碧湖山庄5-20#楼及5-20#楼地下室方案变更

设计单位：广州博厦建筑设计研究院有限公司

方案变更情况说明

9#楼 一层平面图 1:100

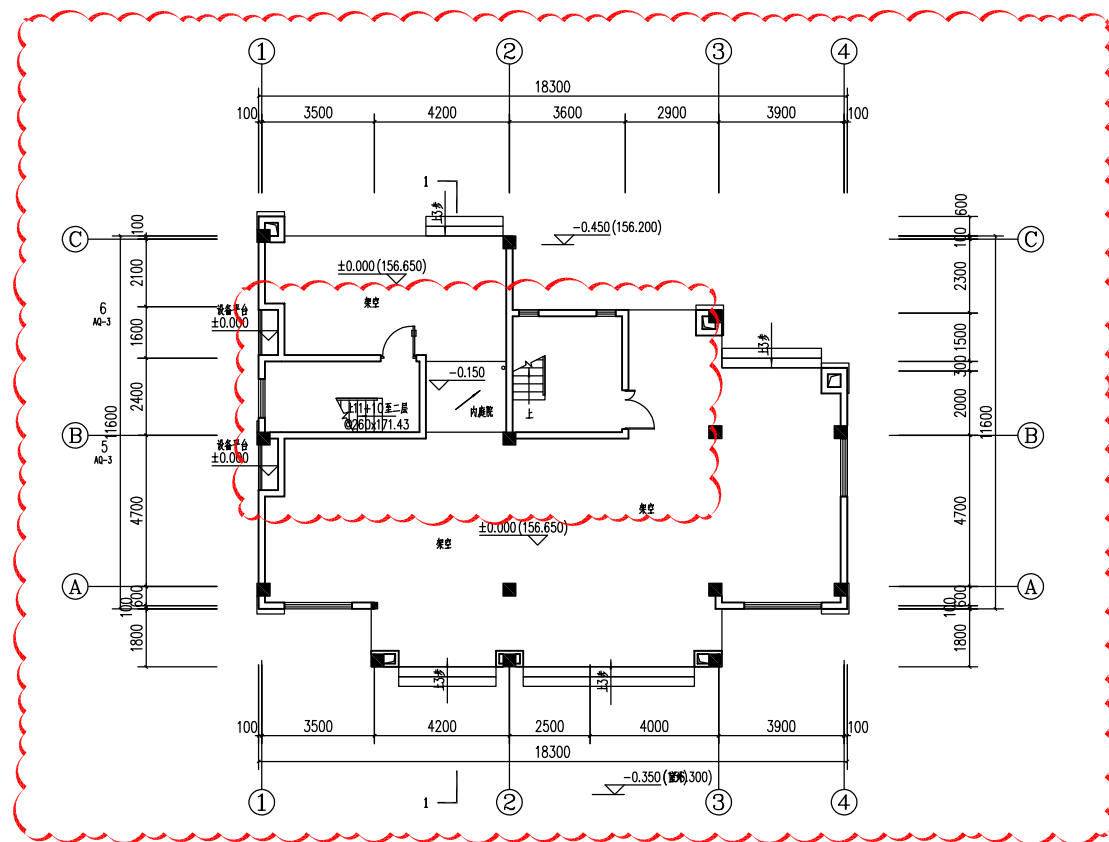
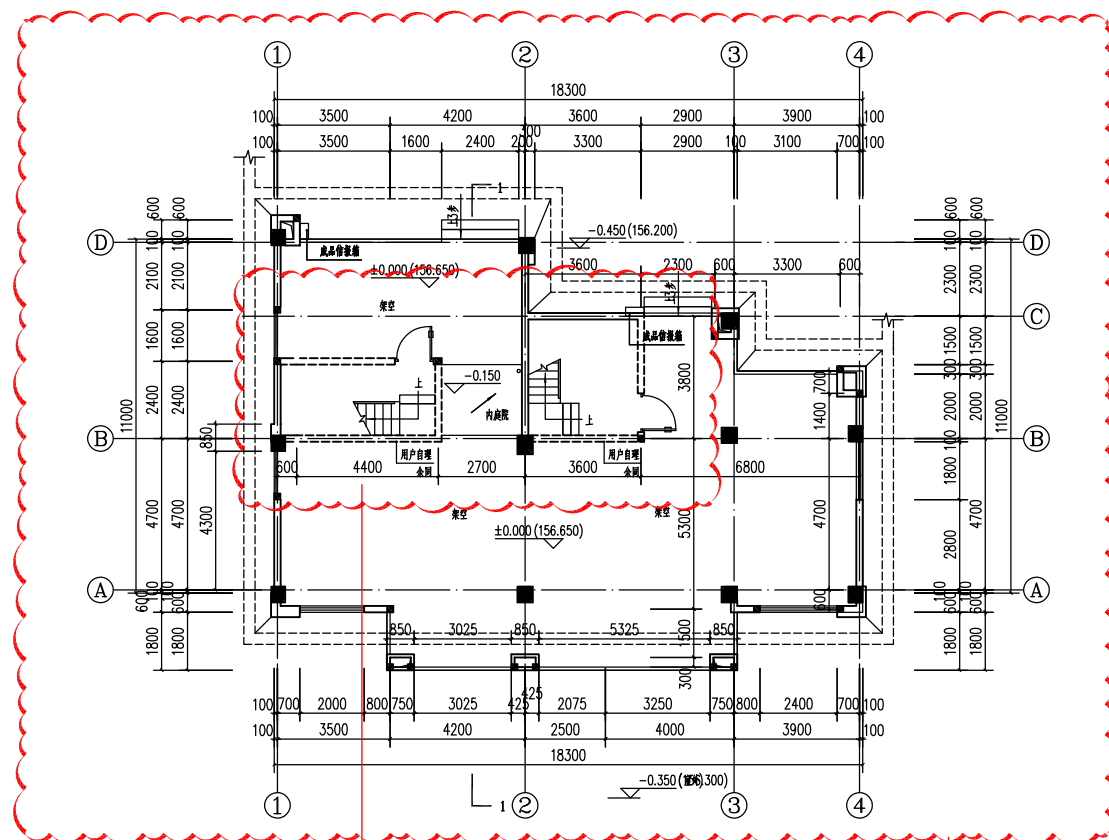
1. 因施工图优化, 整层平面图调整柱子大小。
 2. 因施工图优化, 一层楼梯砌体改为虚线表示, 用户自理
- ① 轴设备平台墙体取消

9#楼 二层平面图 1:100

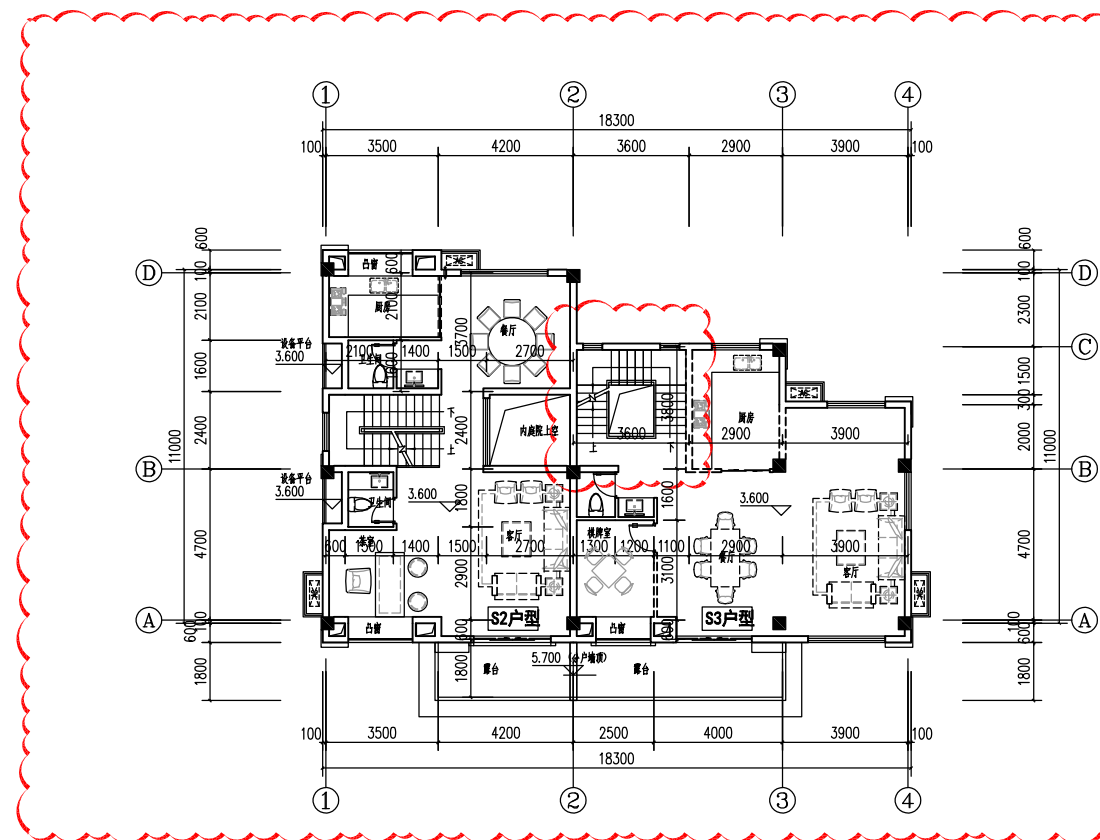
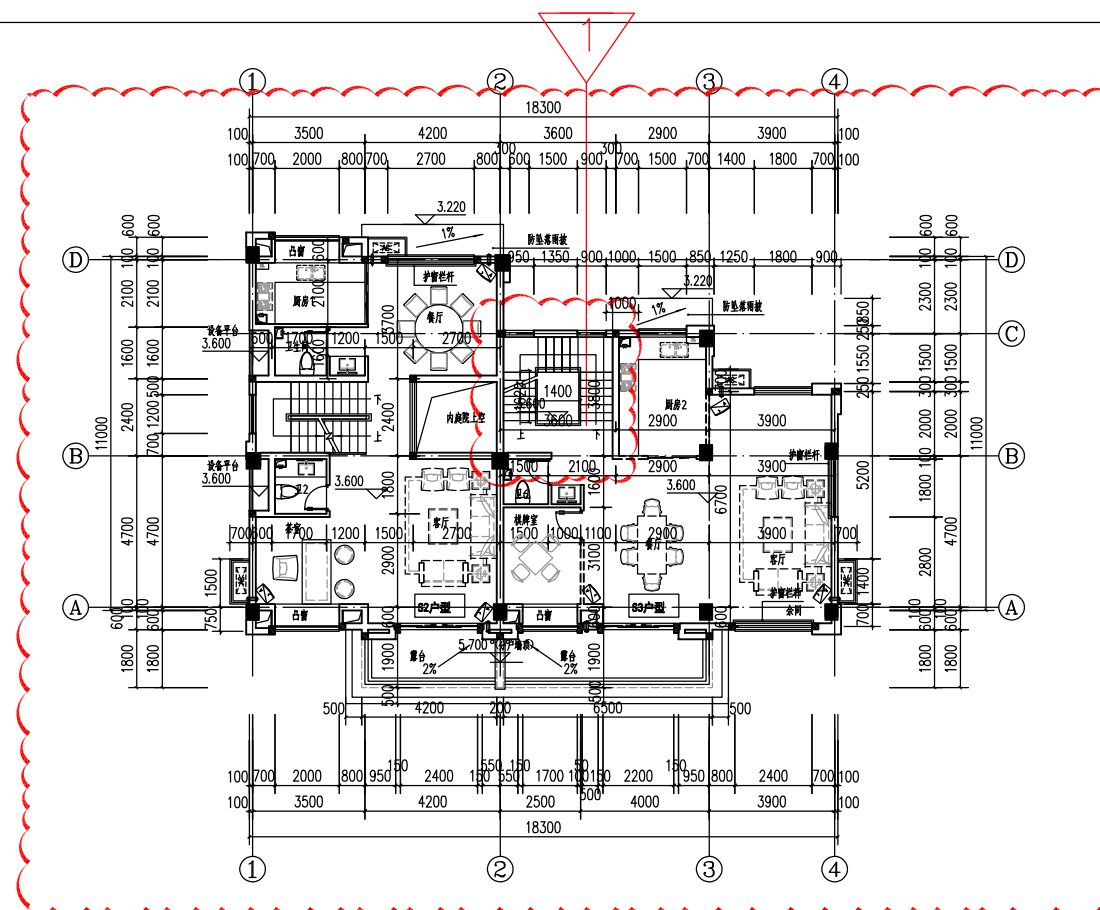
1. 因施工图优化, 9#楼②~③轴右侧楼梯间梯井增设楼板
2. 因施工图优化, 整层平面图调整柱子大小。

9#楼 三层平面图 1:100

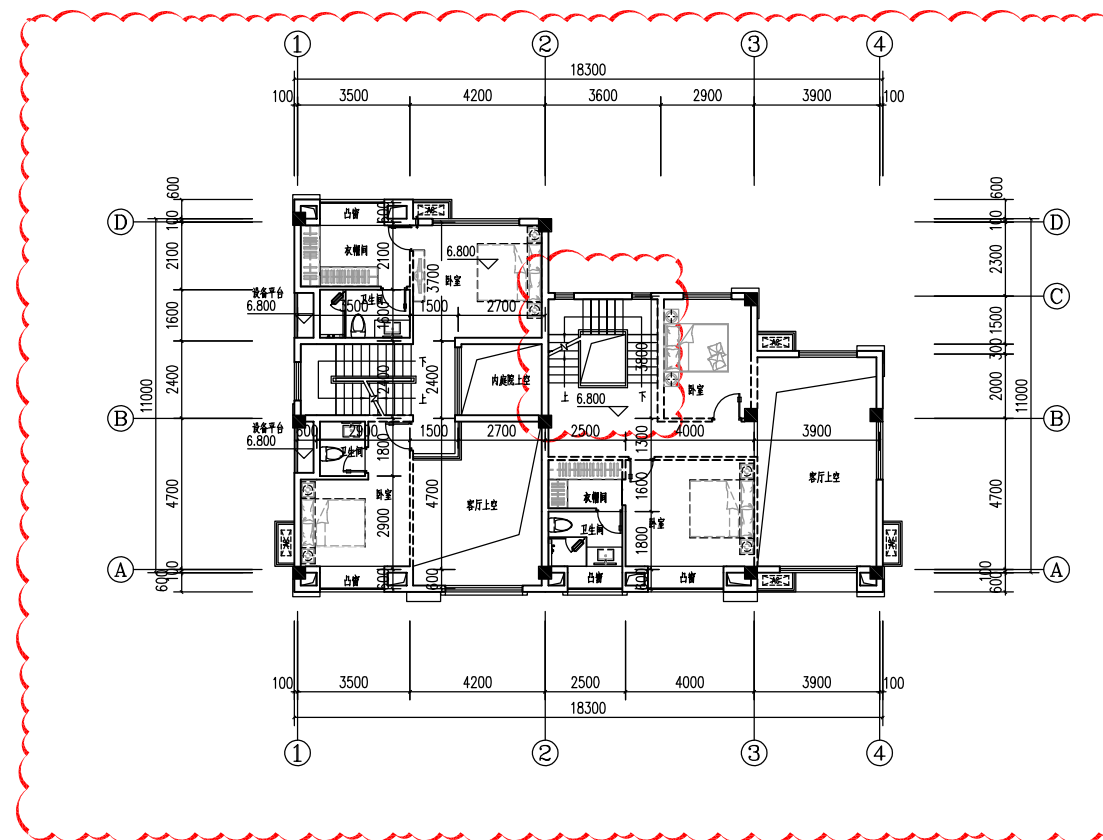
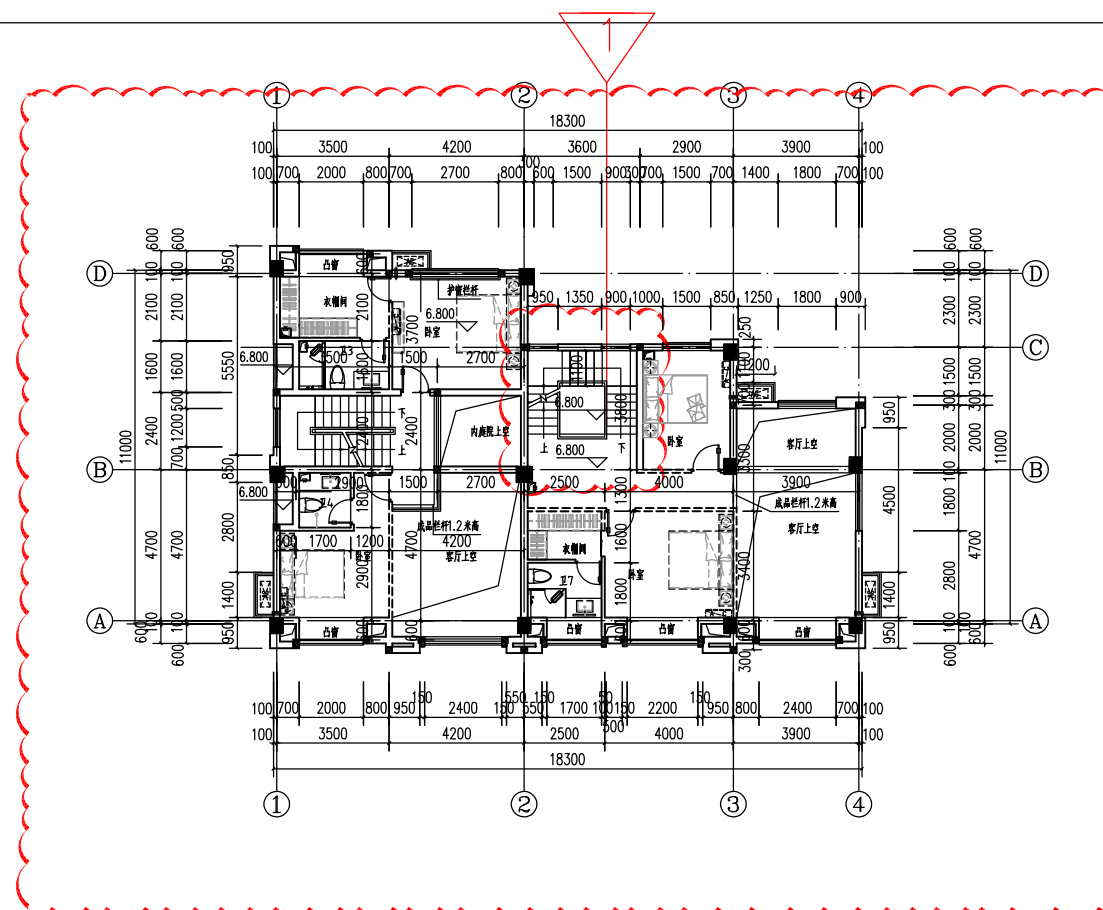
1. 因施工图优化, 9#楼B~C轴右侧楼梯间梯井增设楼板
2. 因施工图优化, 整层平面图调整柱子大小。

9#楼 四层平面图 1:100

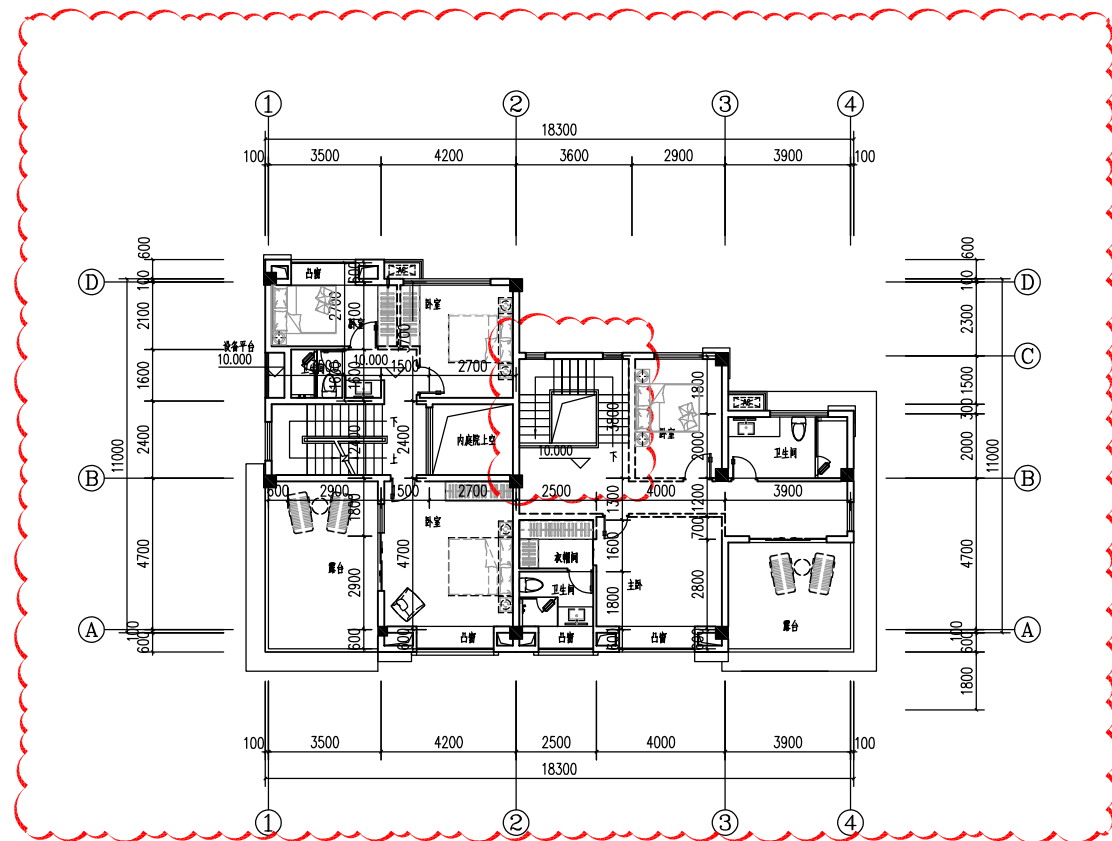
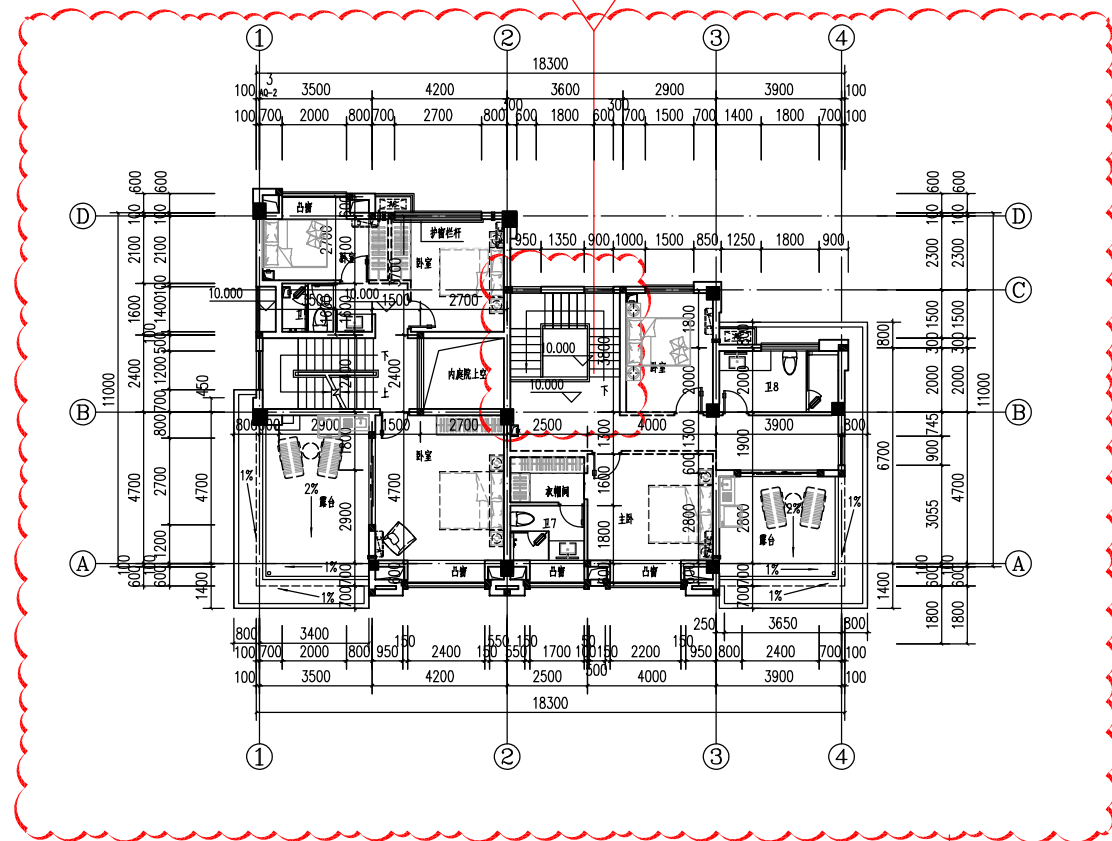
- 1.因施工图优化, 9#楼③~④轴右侧楼梯间梯井增设楼板
- 2.因施工图优化, 整层平面图调整柱子大小。

10#楼 一层平面图 1:100

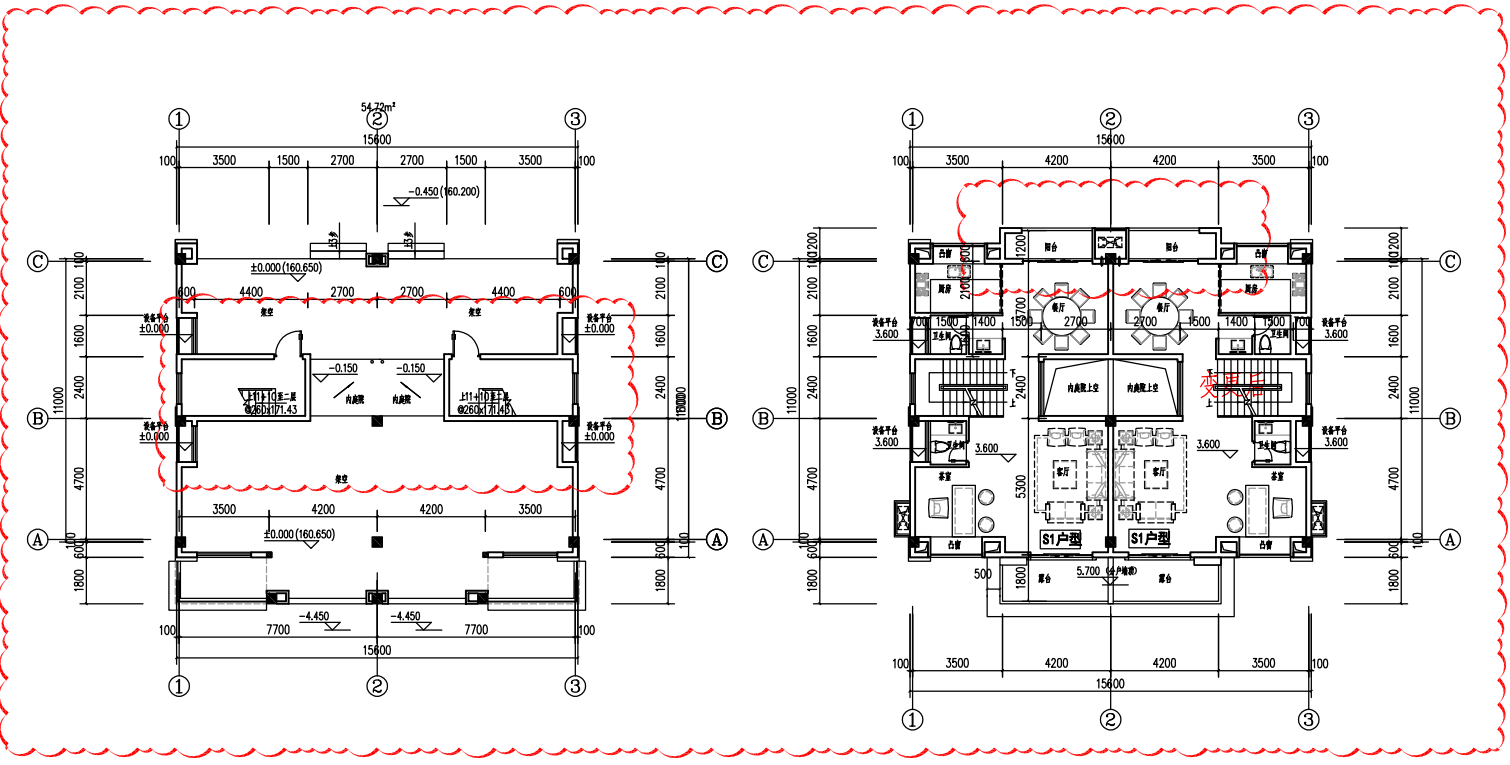
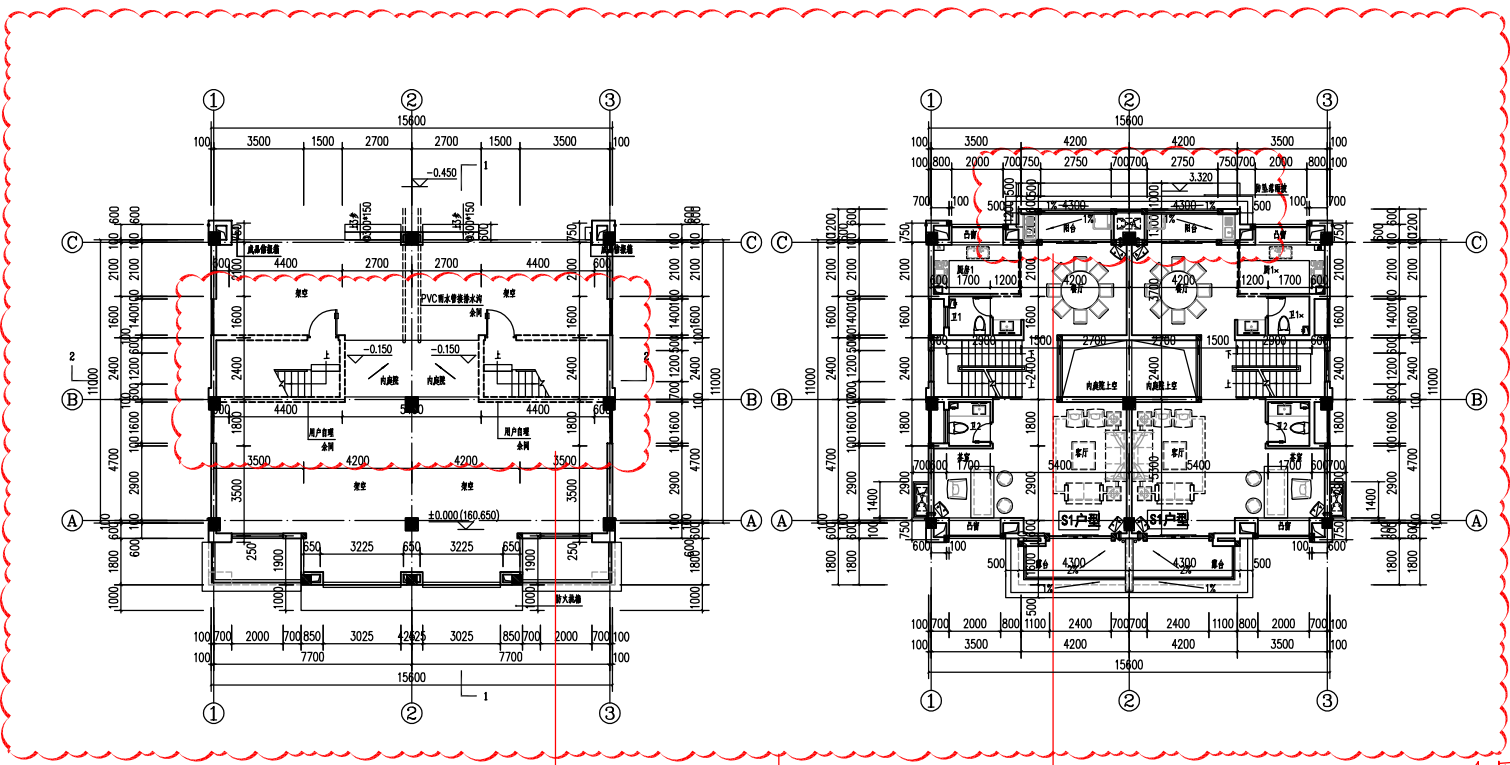
1. 因施工图优化, 整层平面图调整柱子大小。
2. 因施工图优化, 二层北侧阳台改为封闭阳台, 增设外窗
◎轴阳台外侧增设0.5米防坠落雨披
3. 因施工图优化, 一层楼梯砌体改为虚线表示, 用户自理
①、③轴设备平台墙体取消
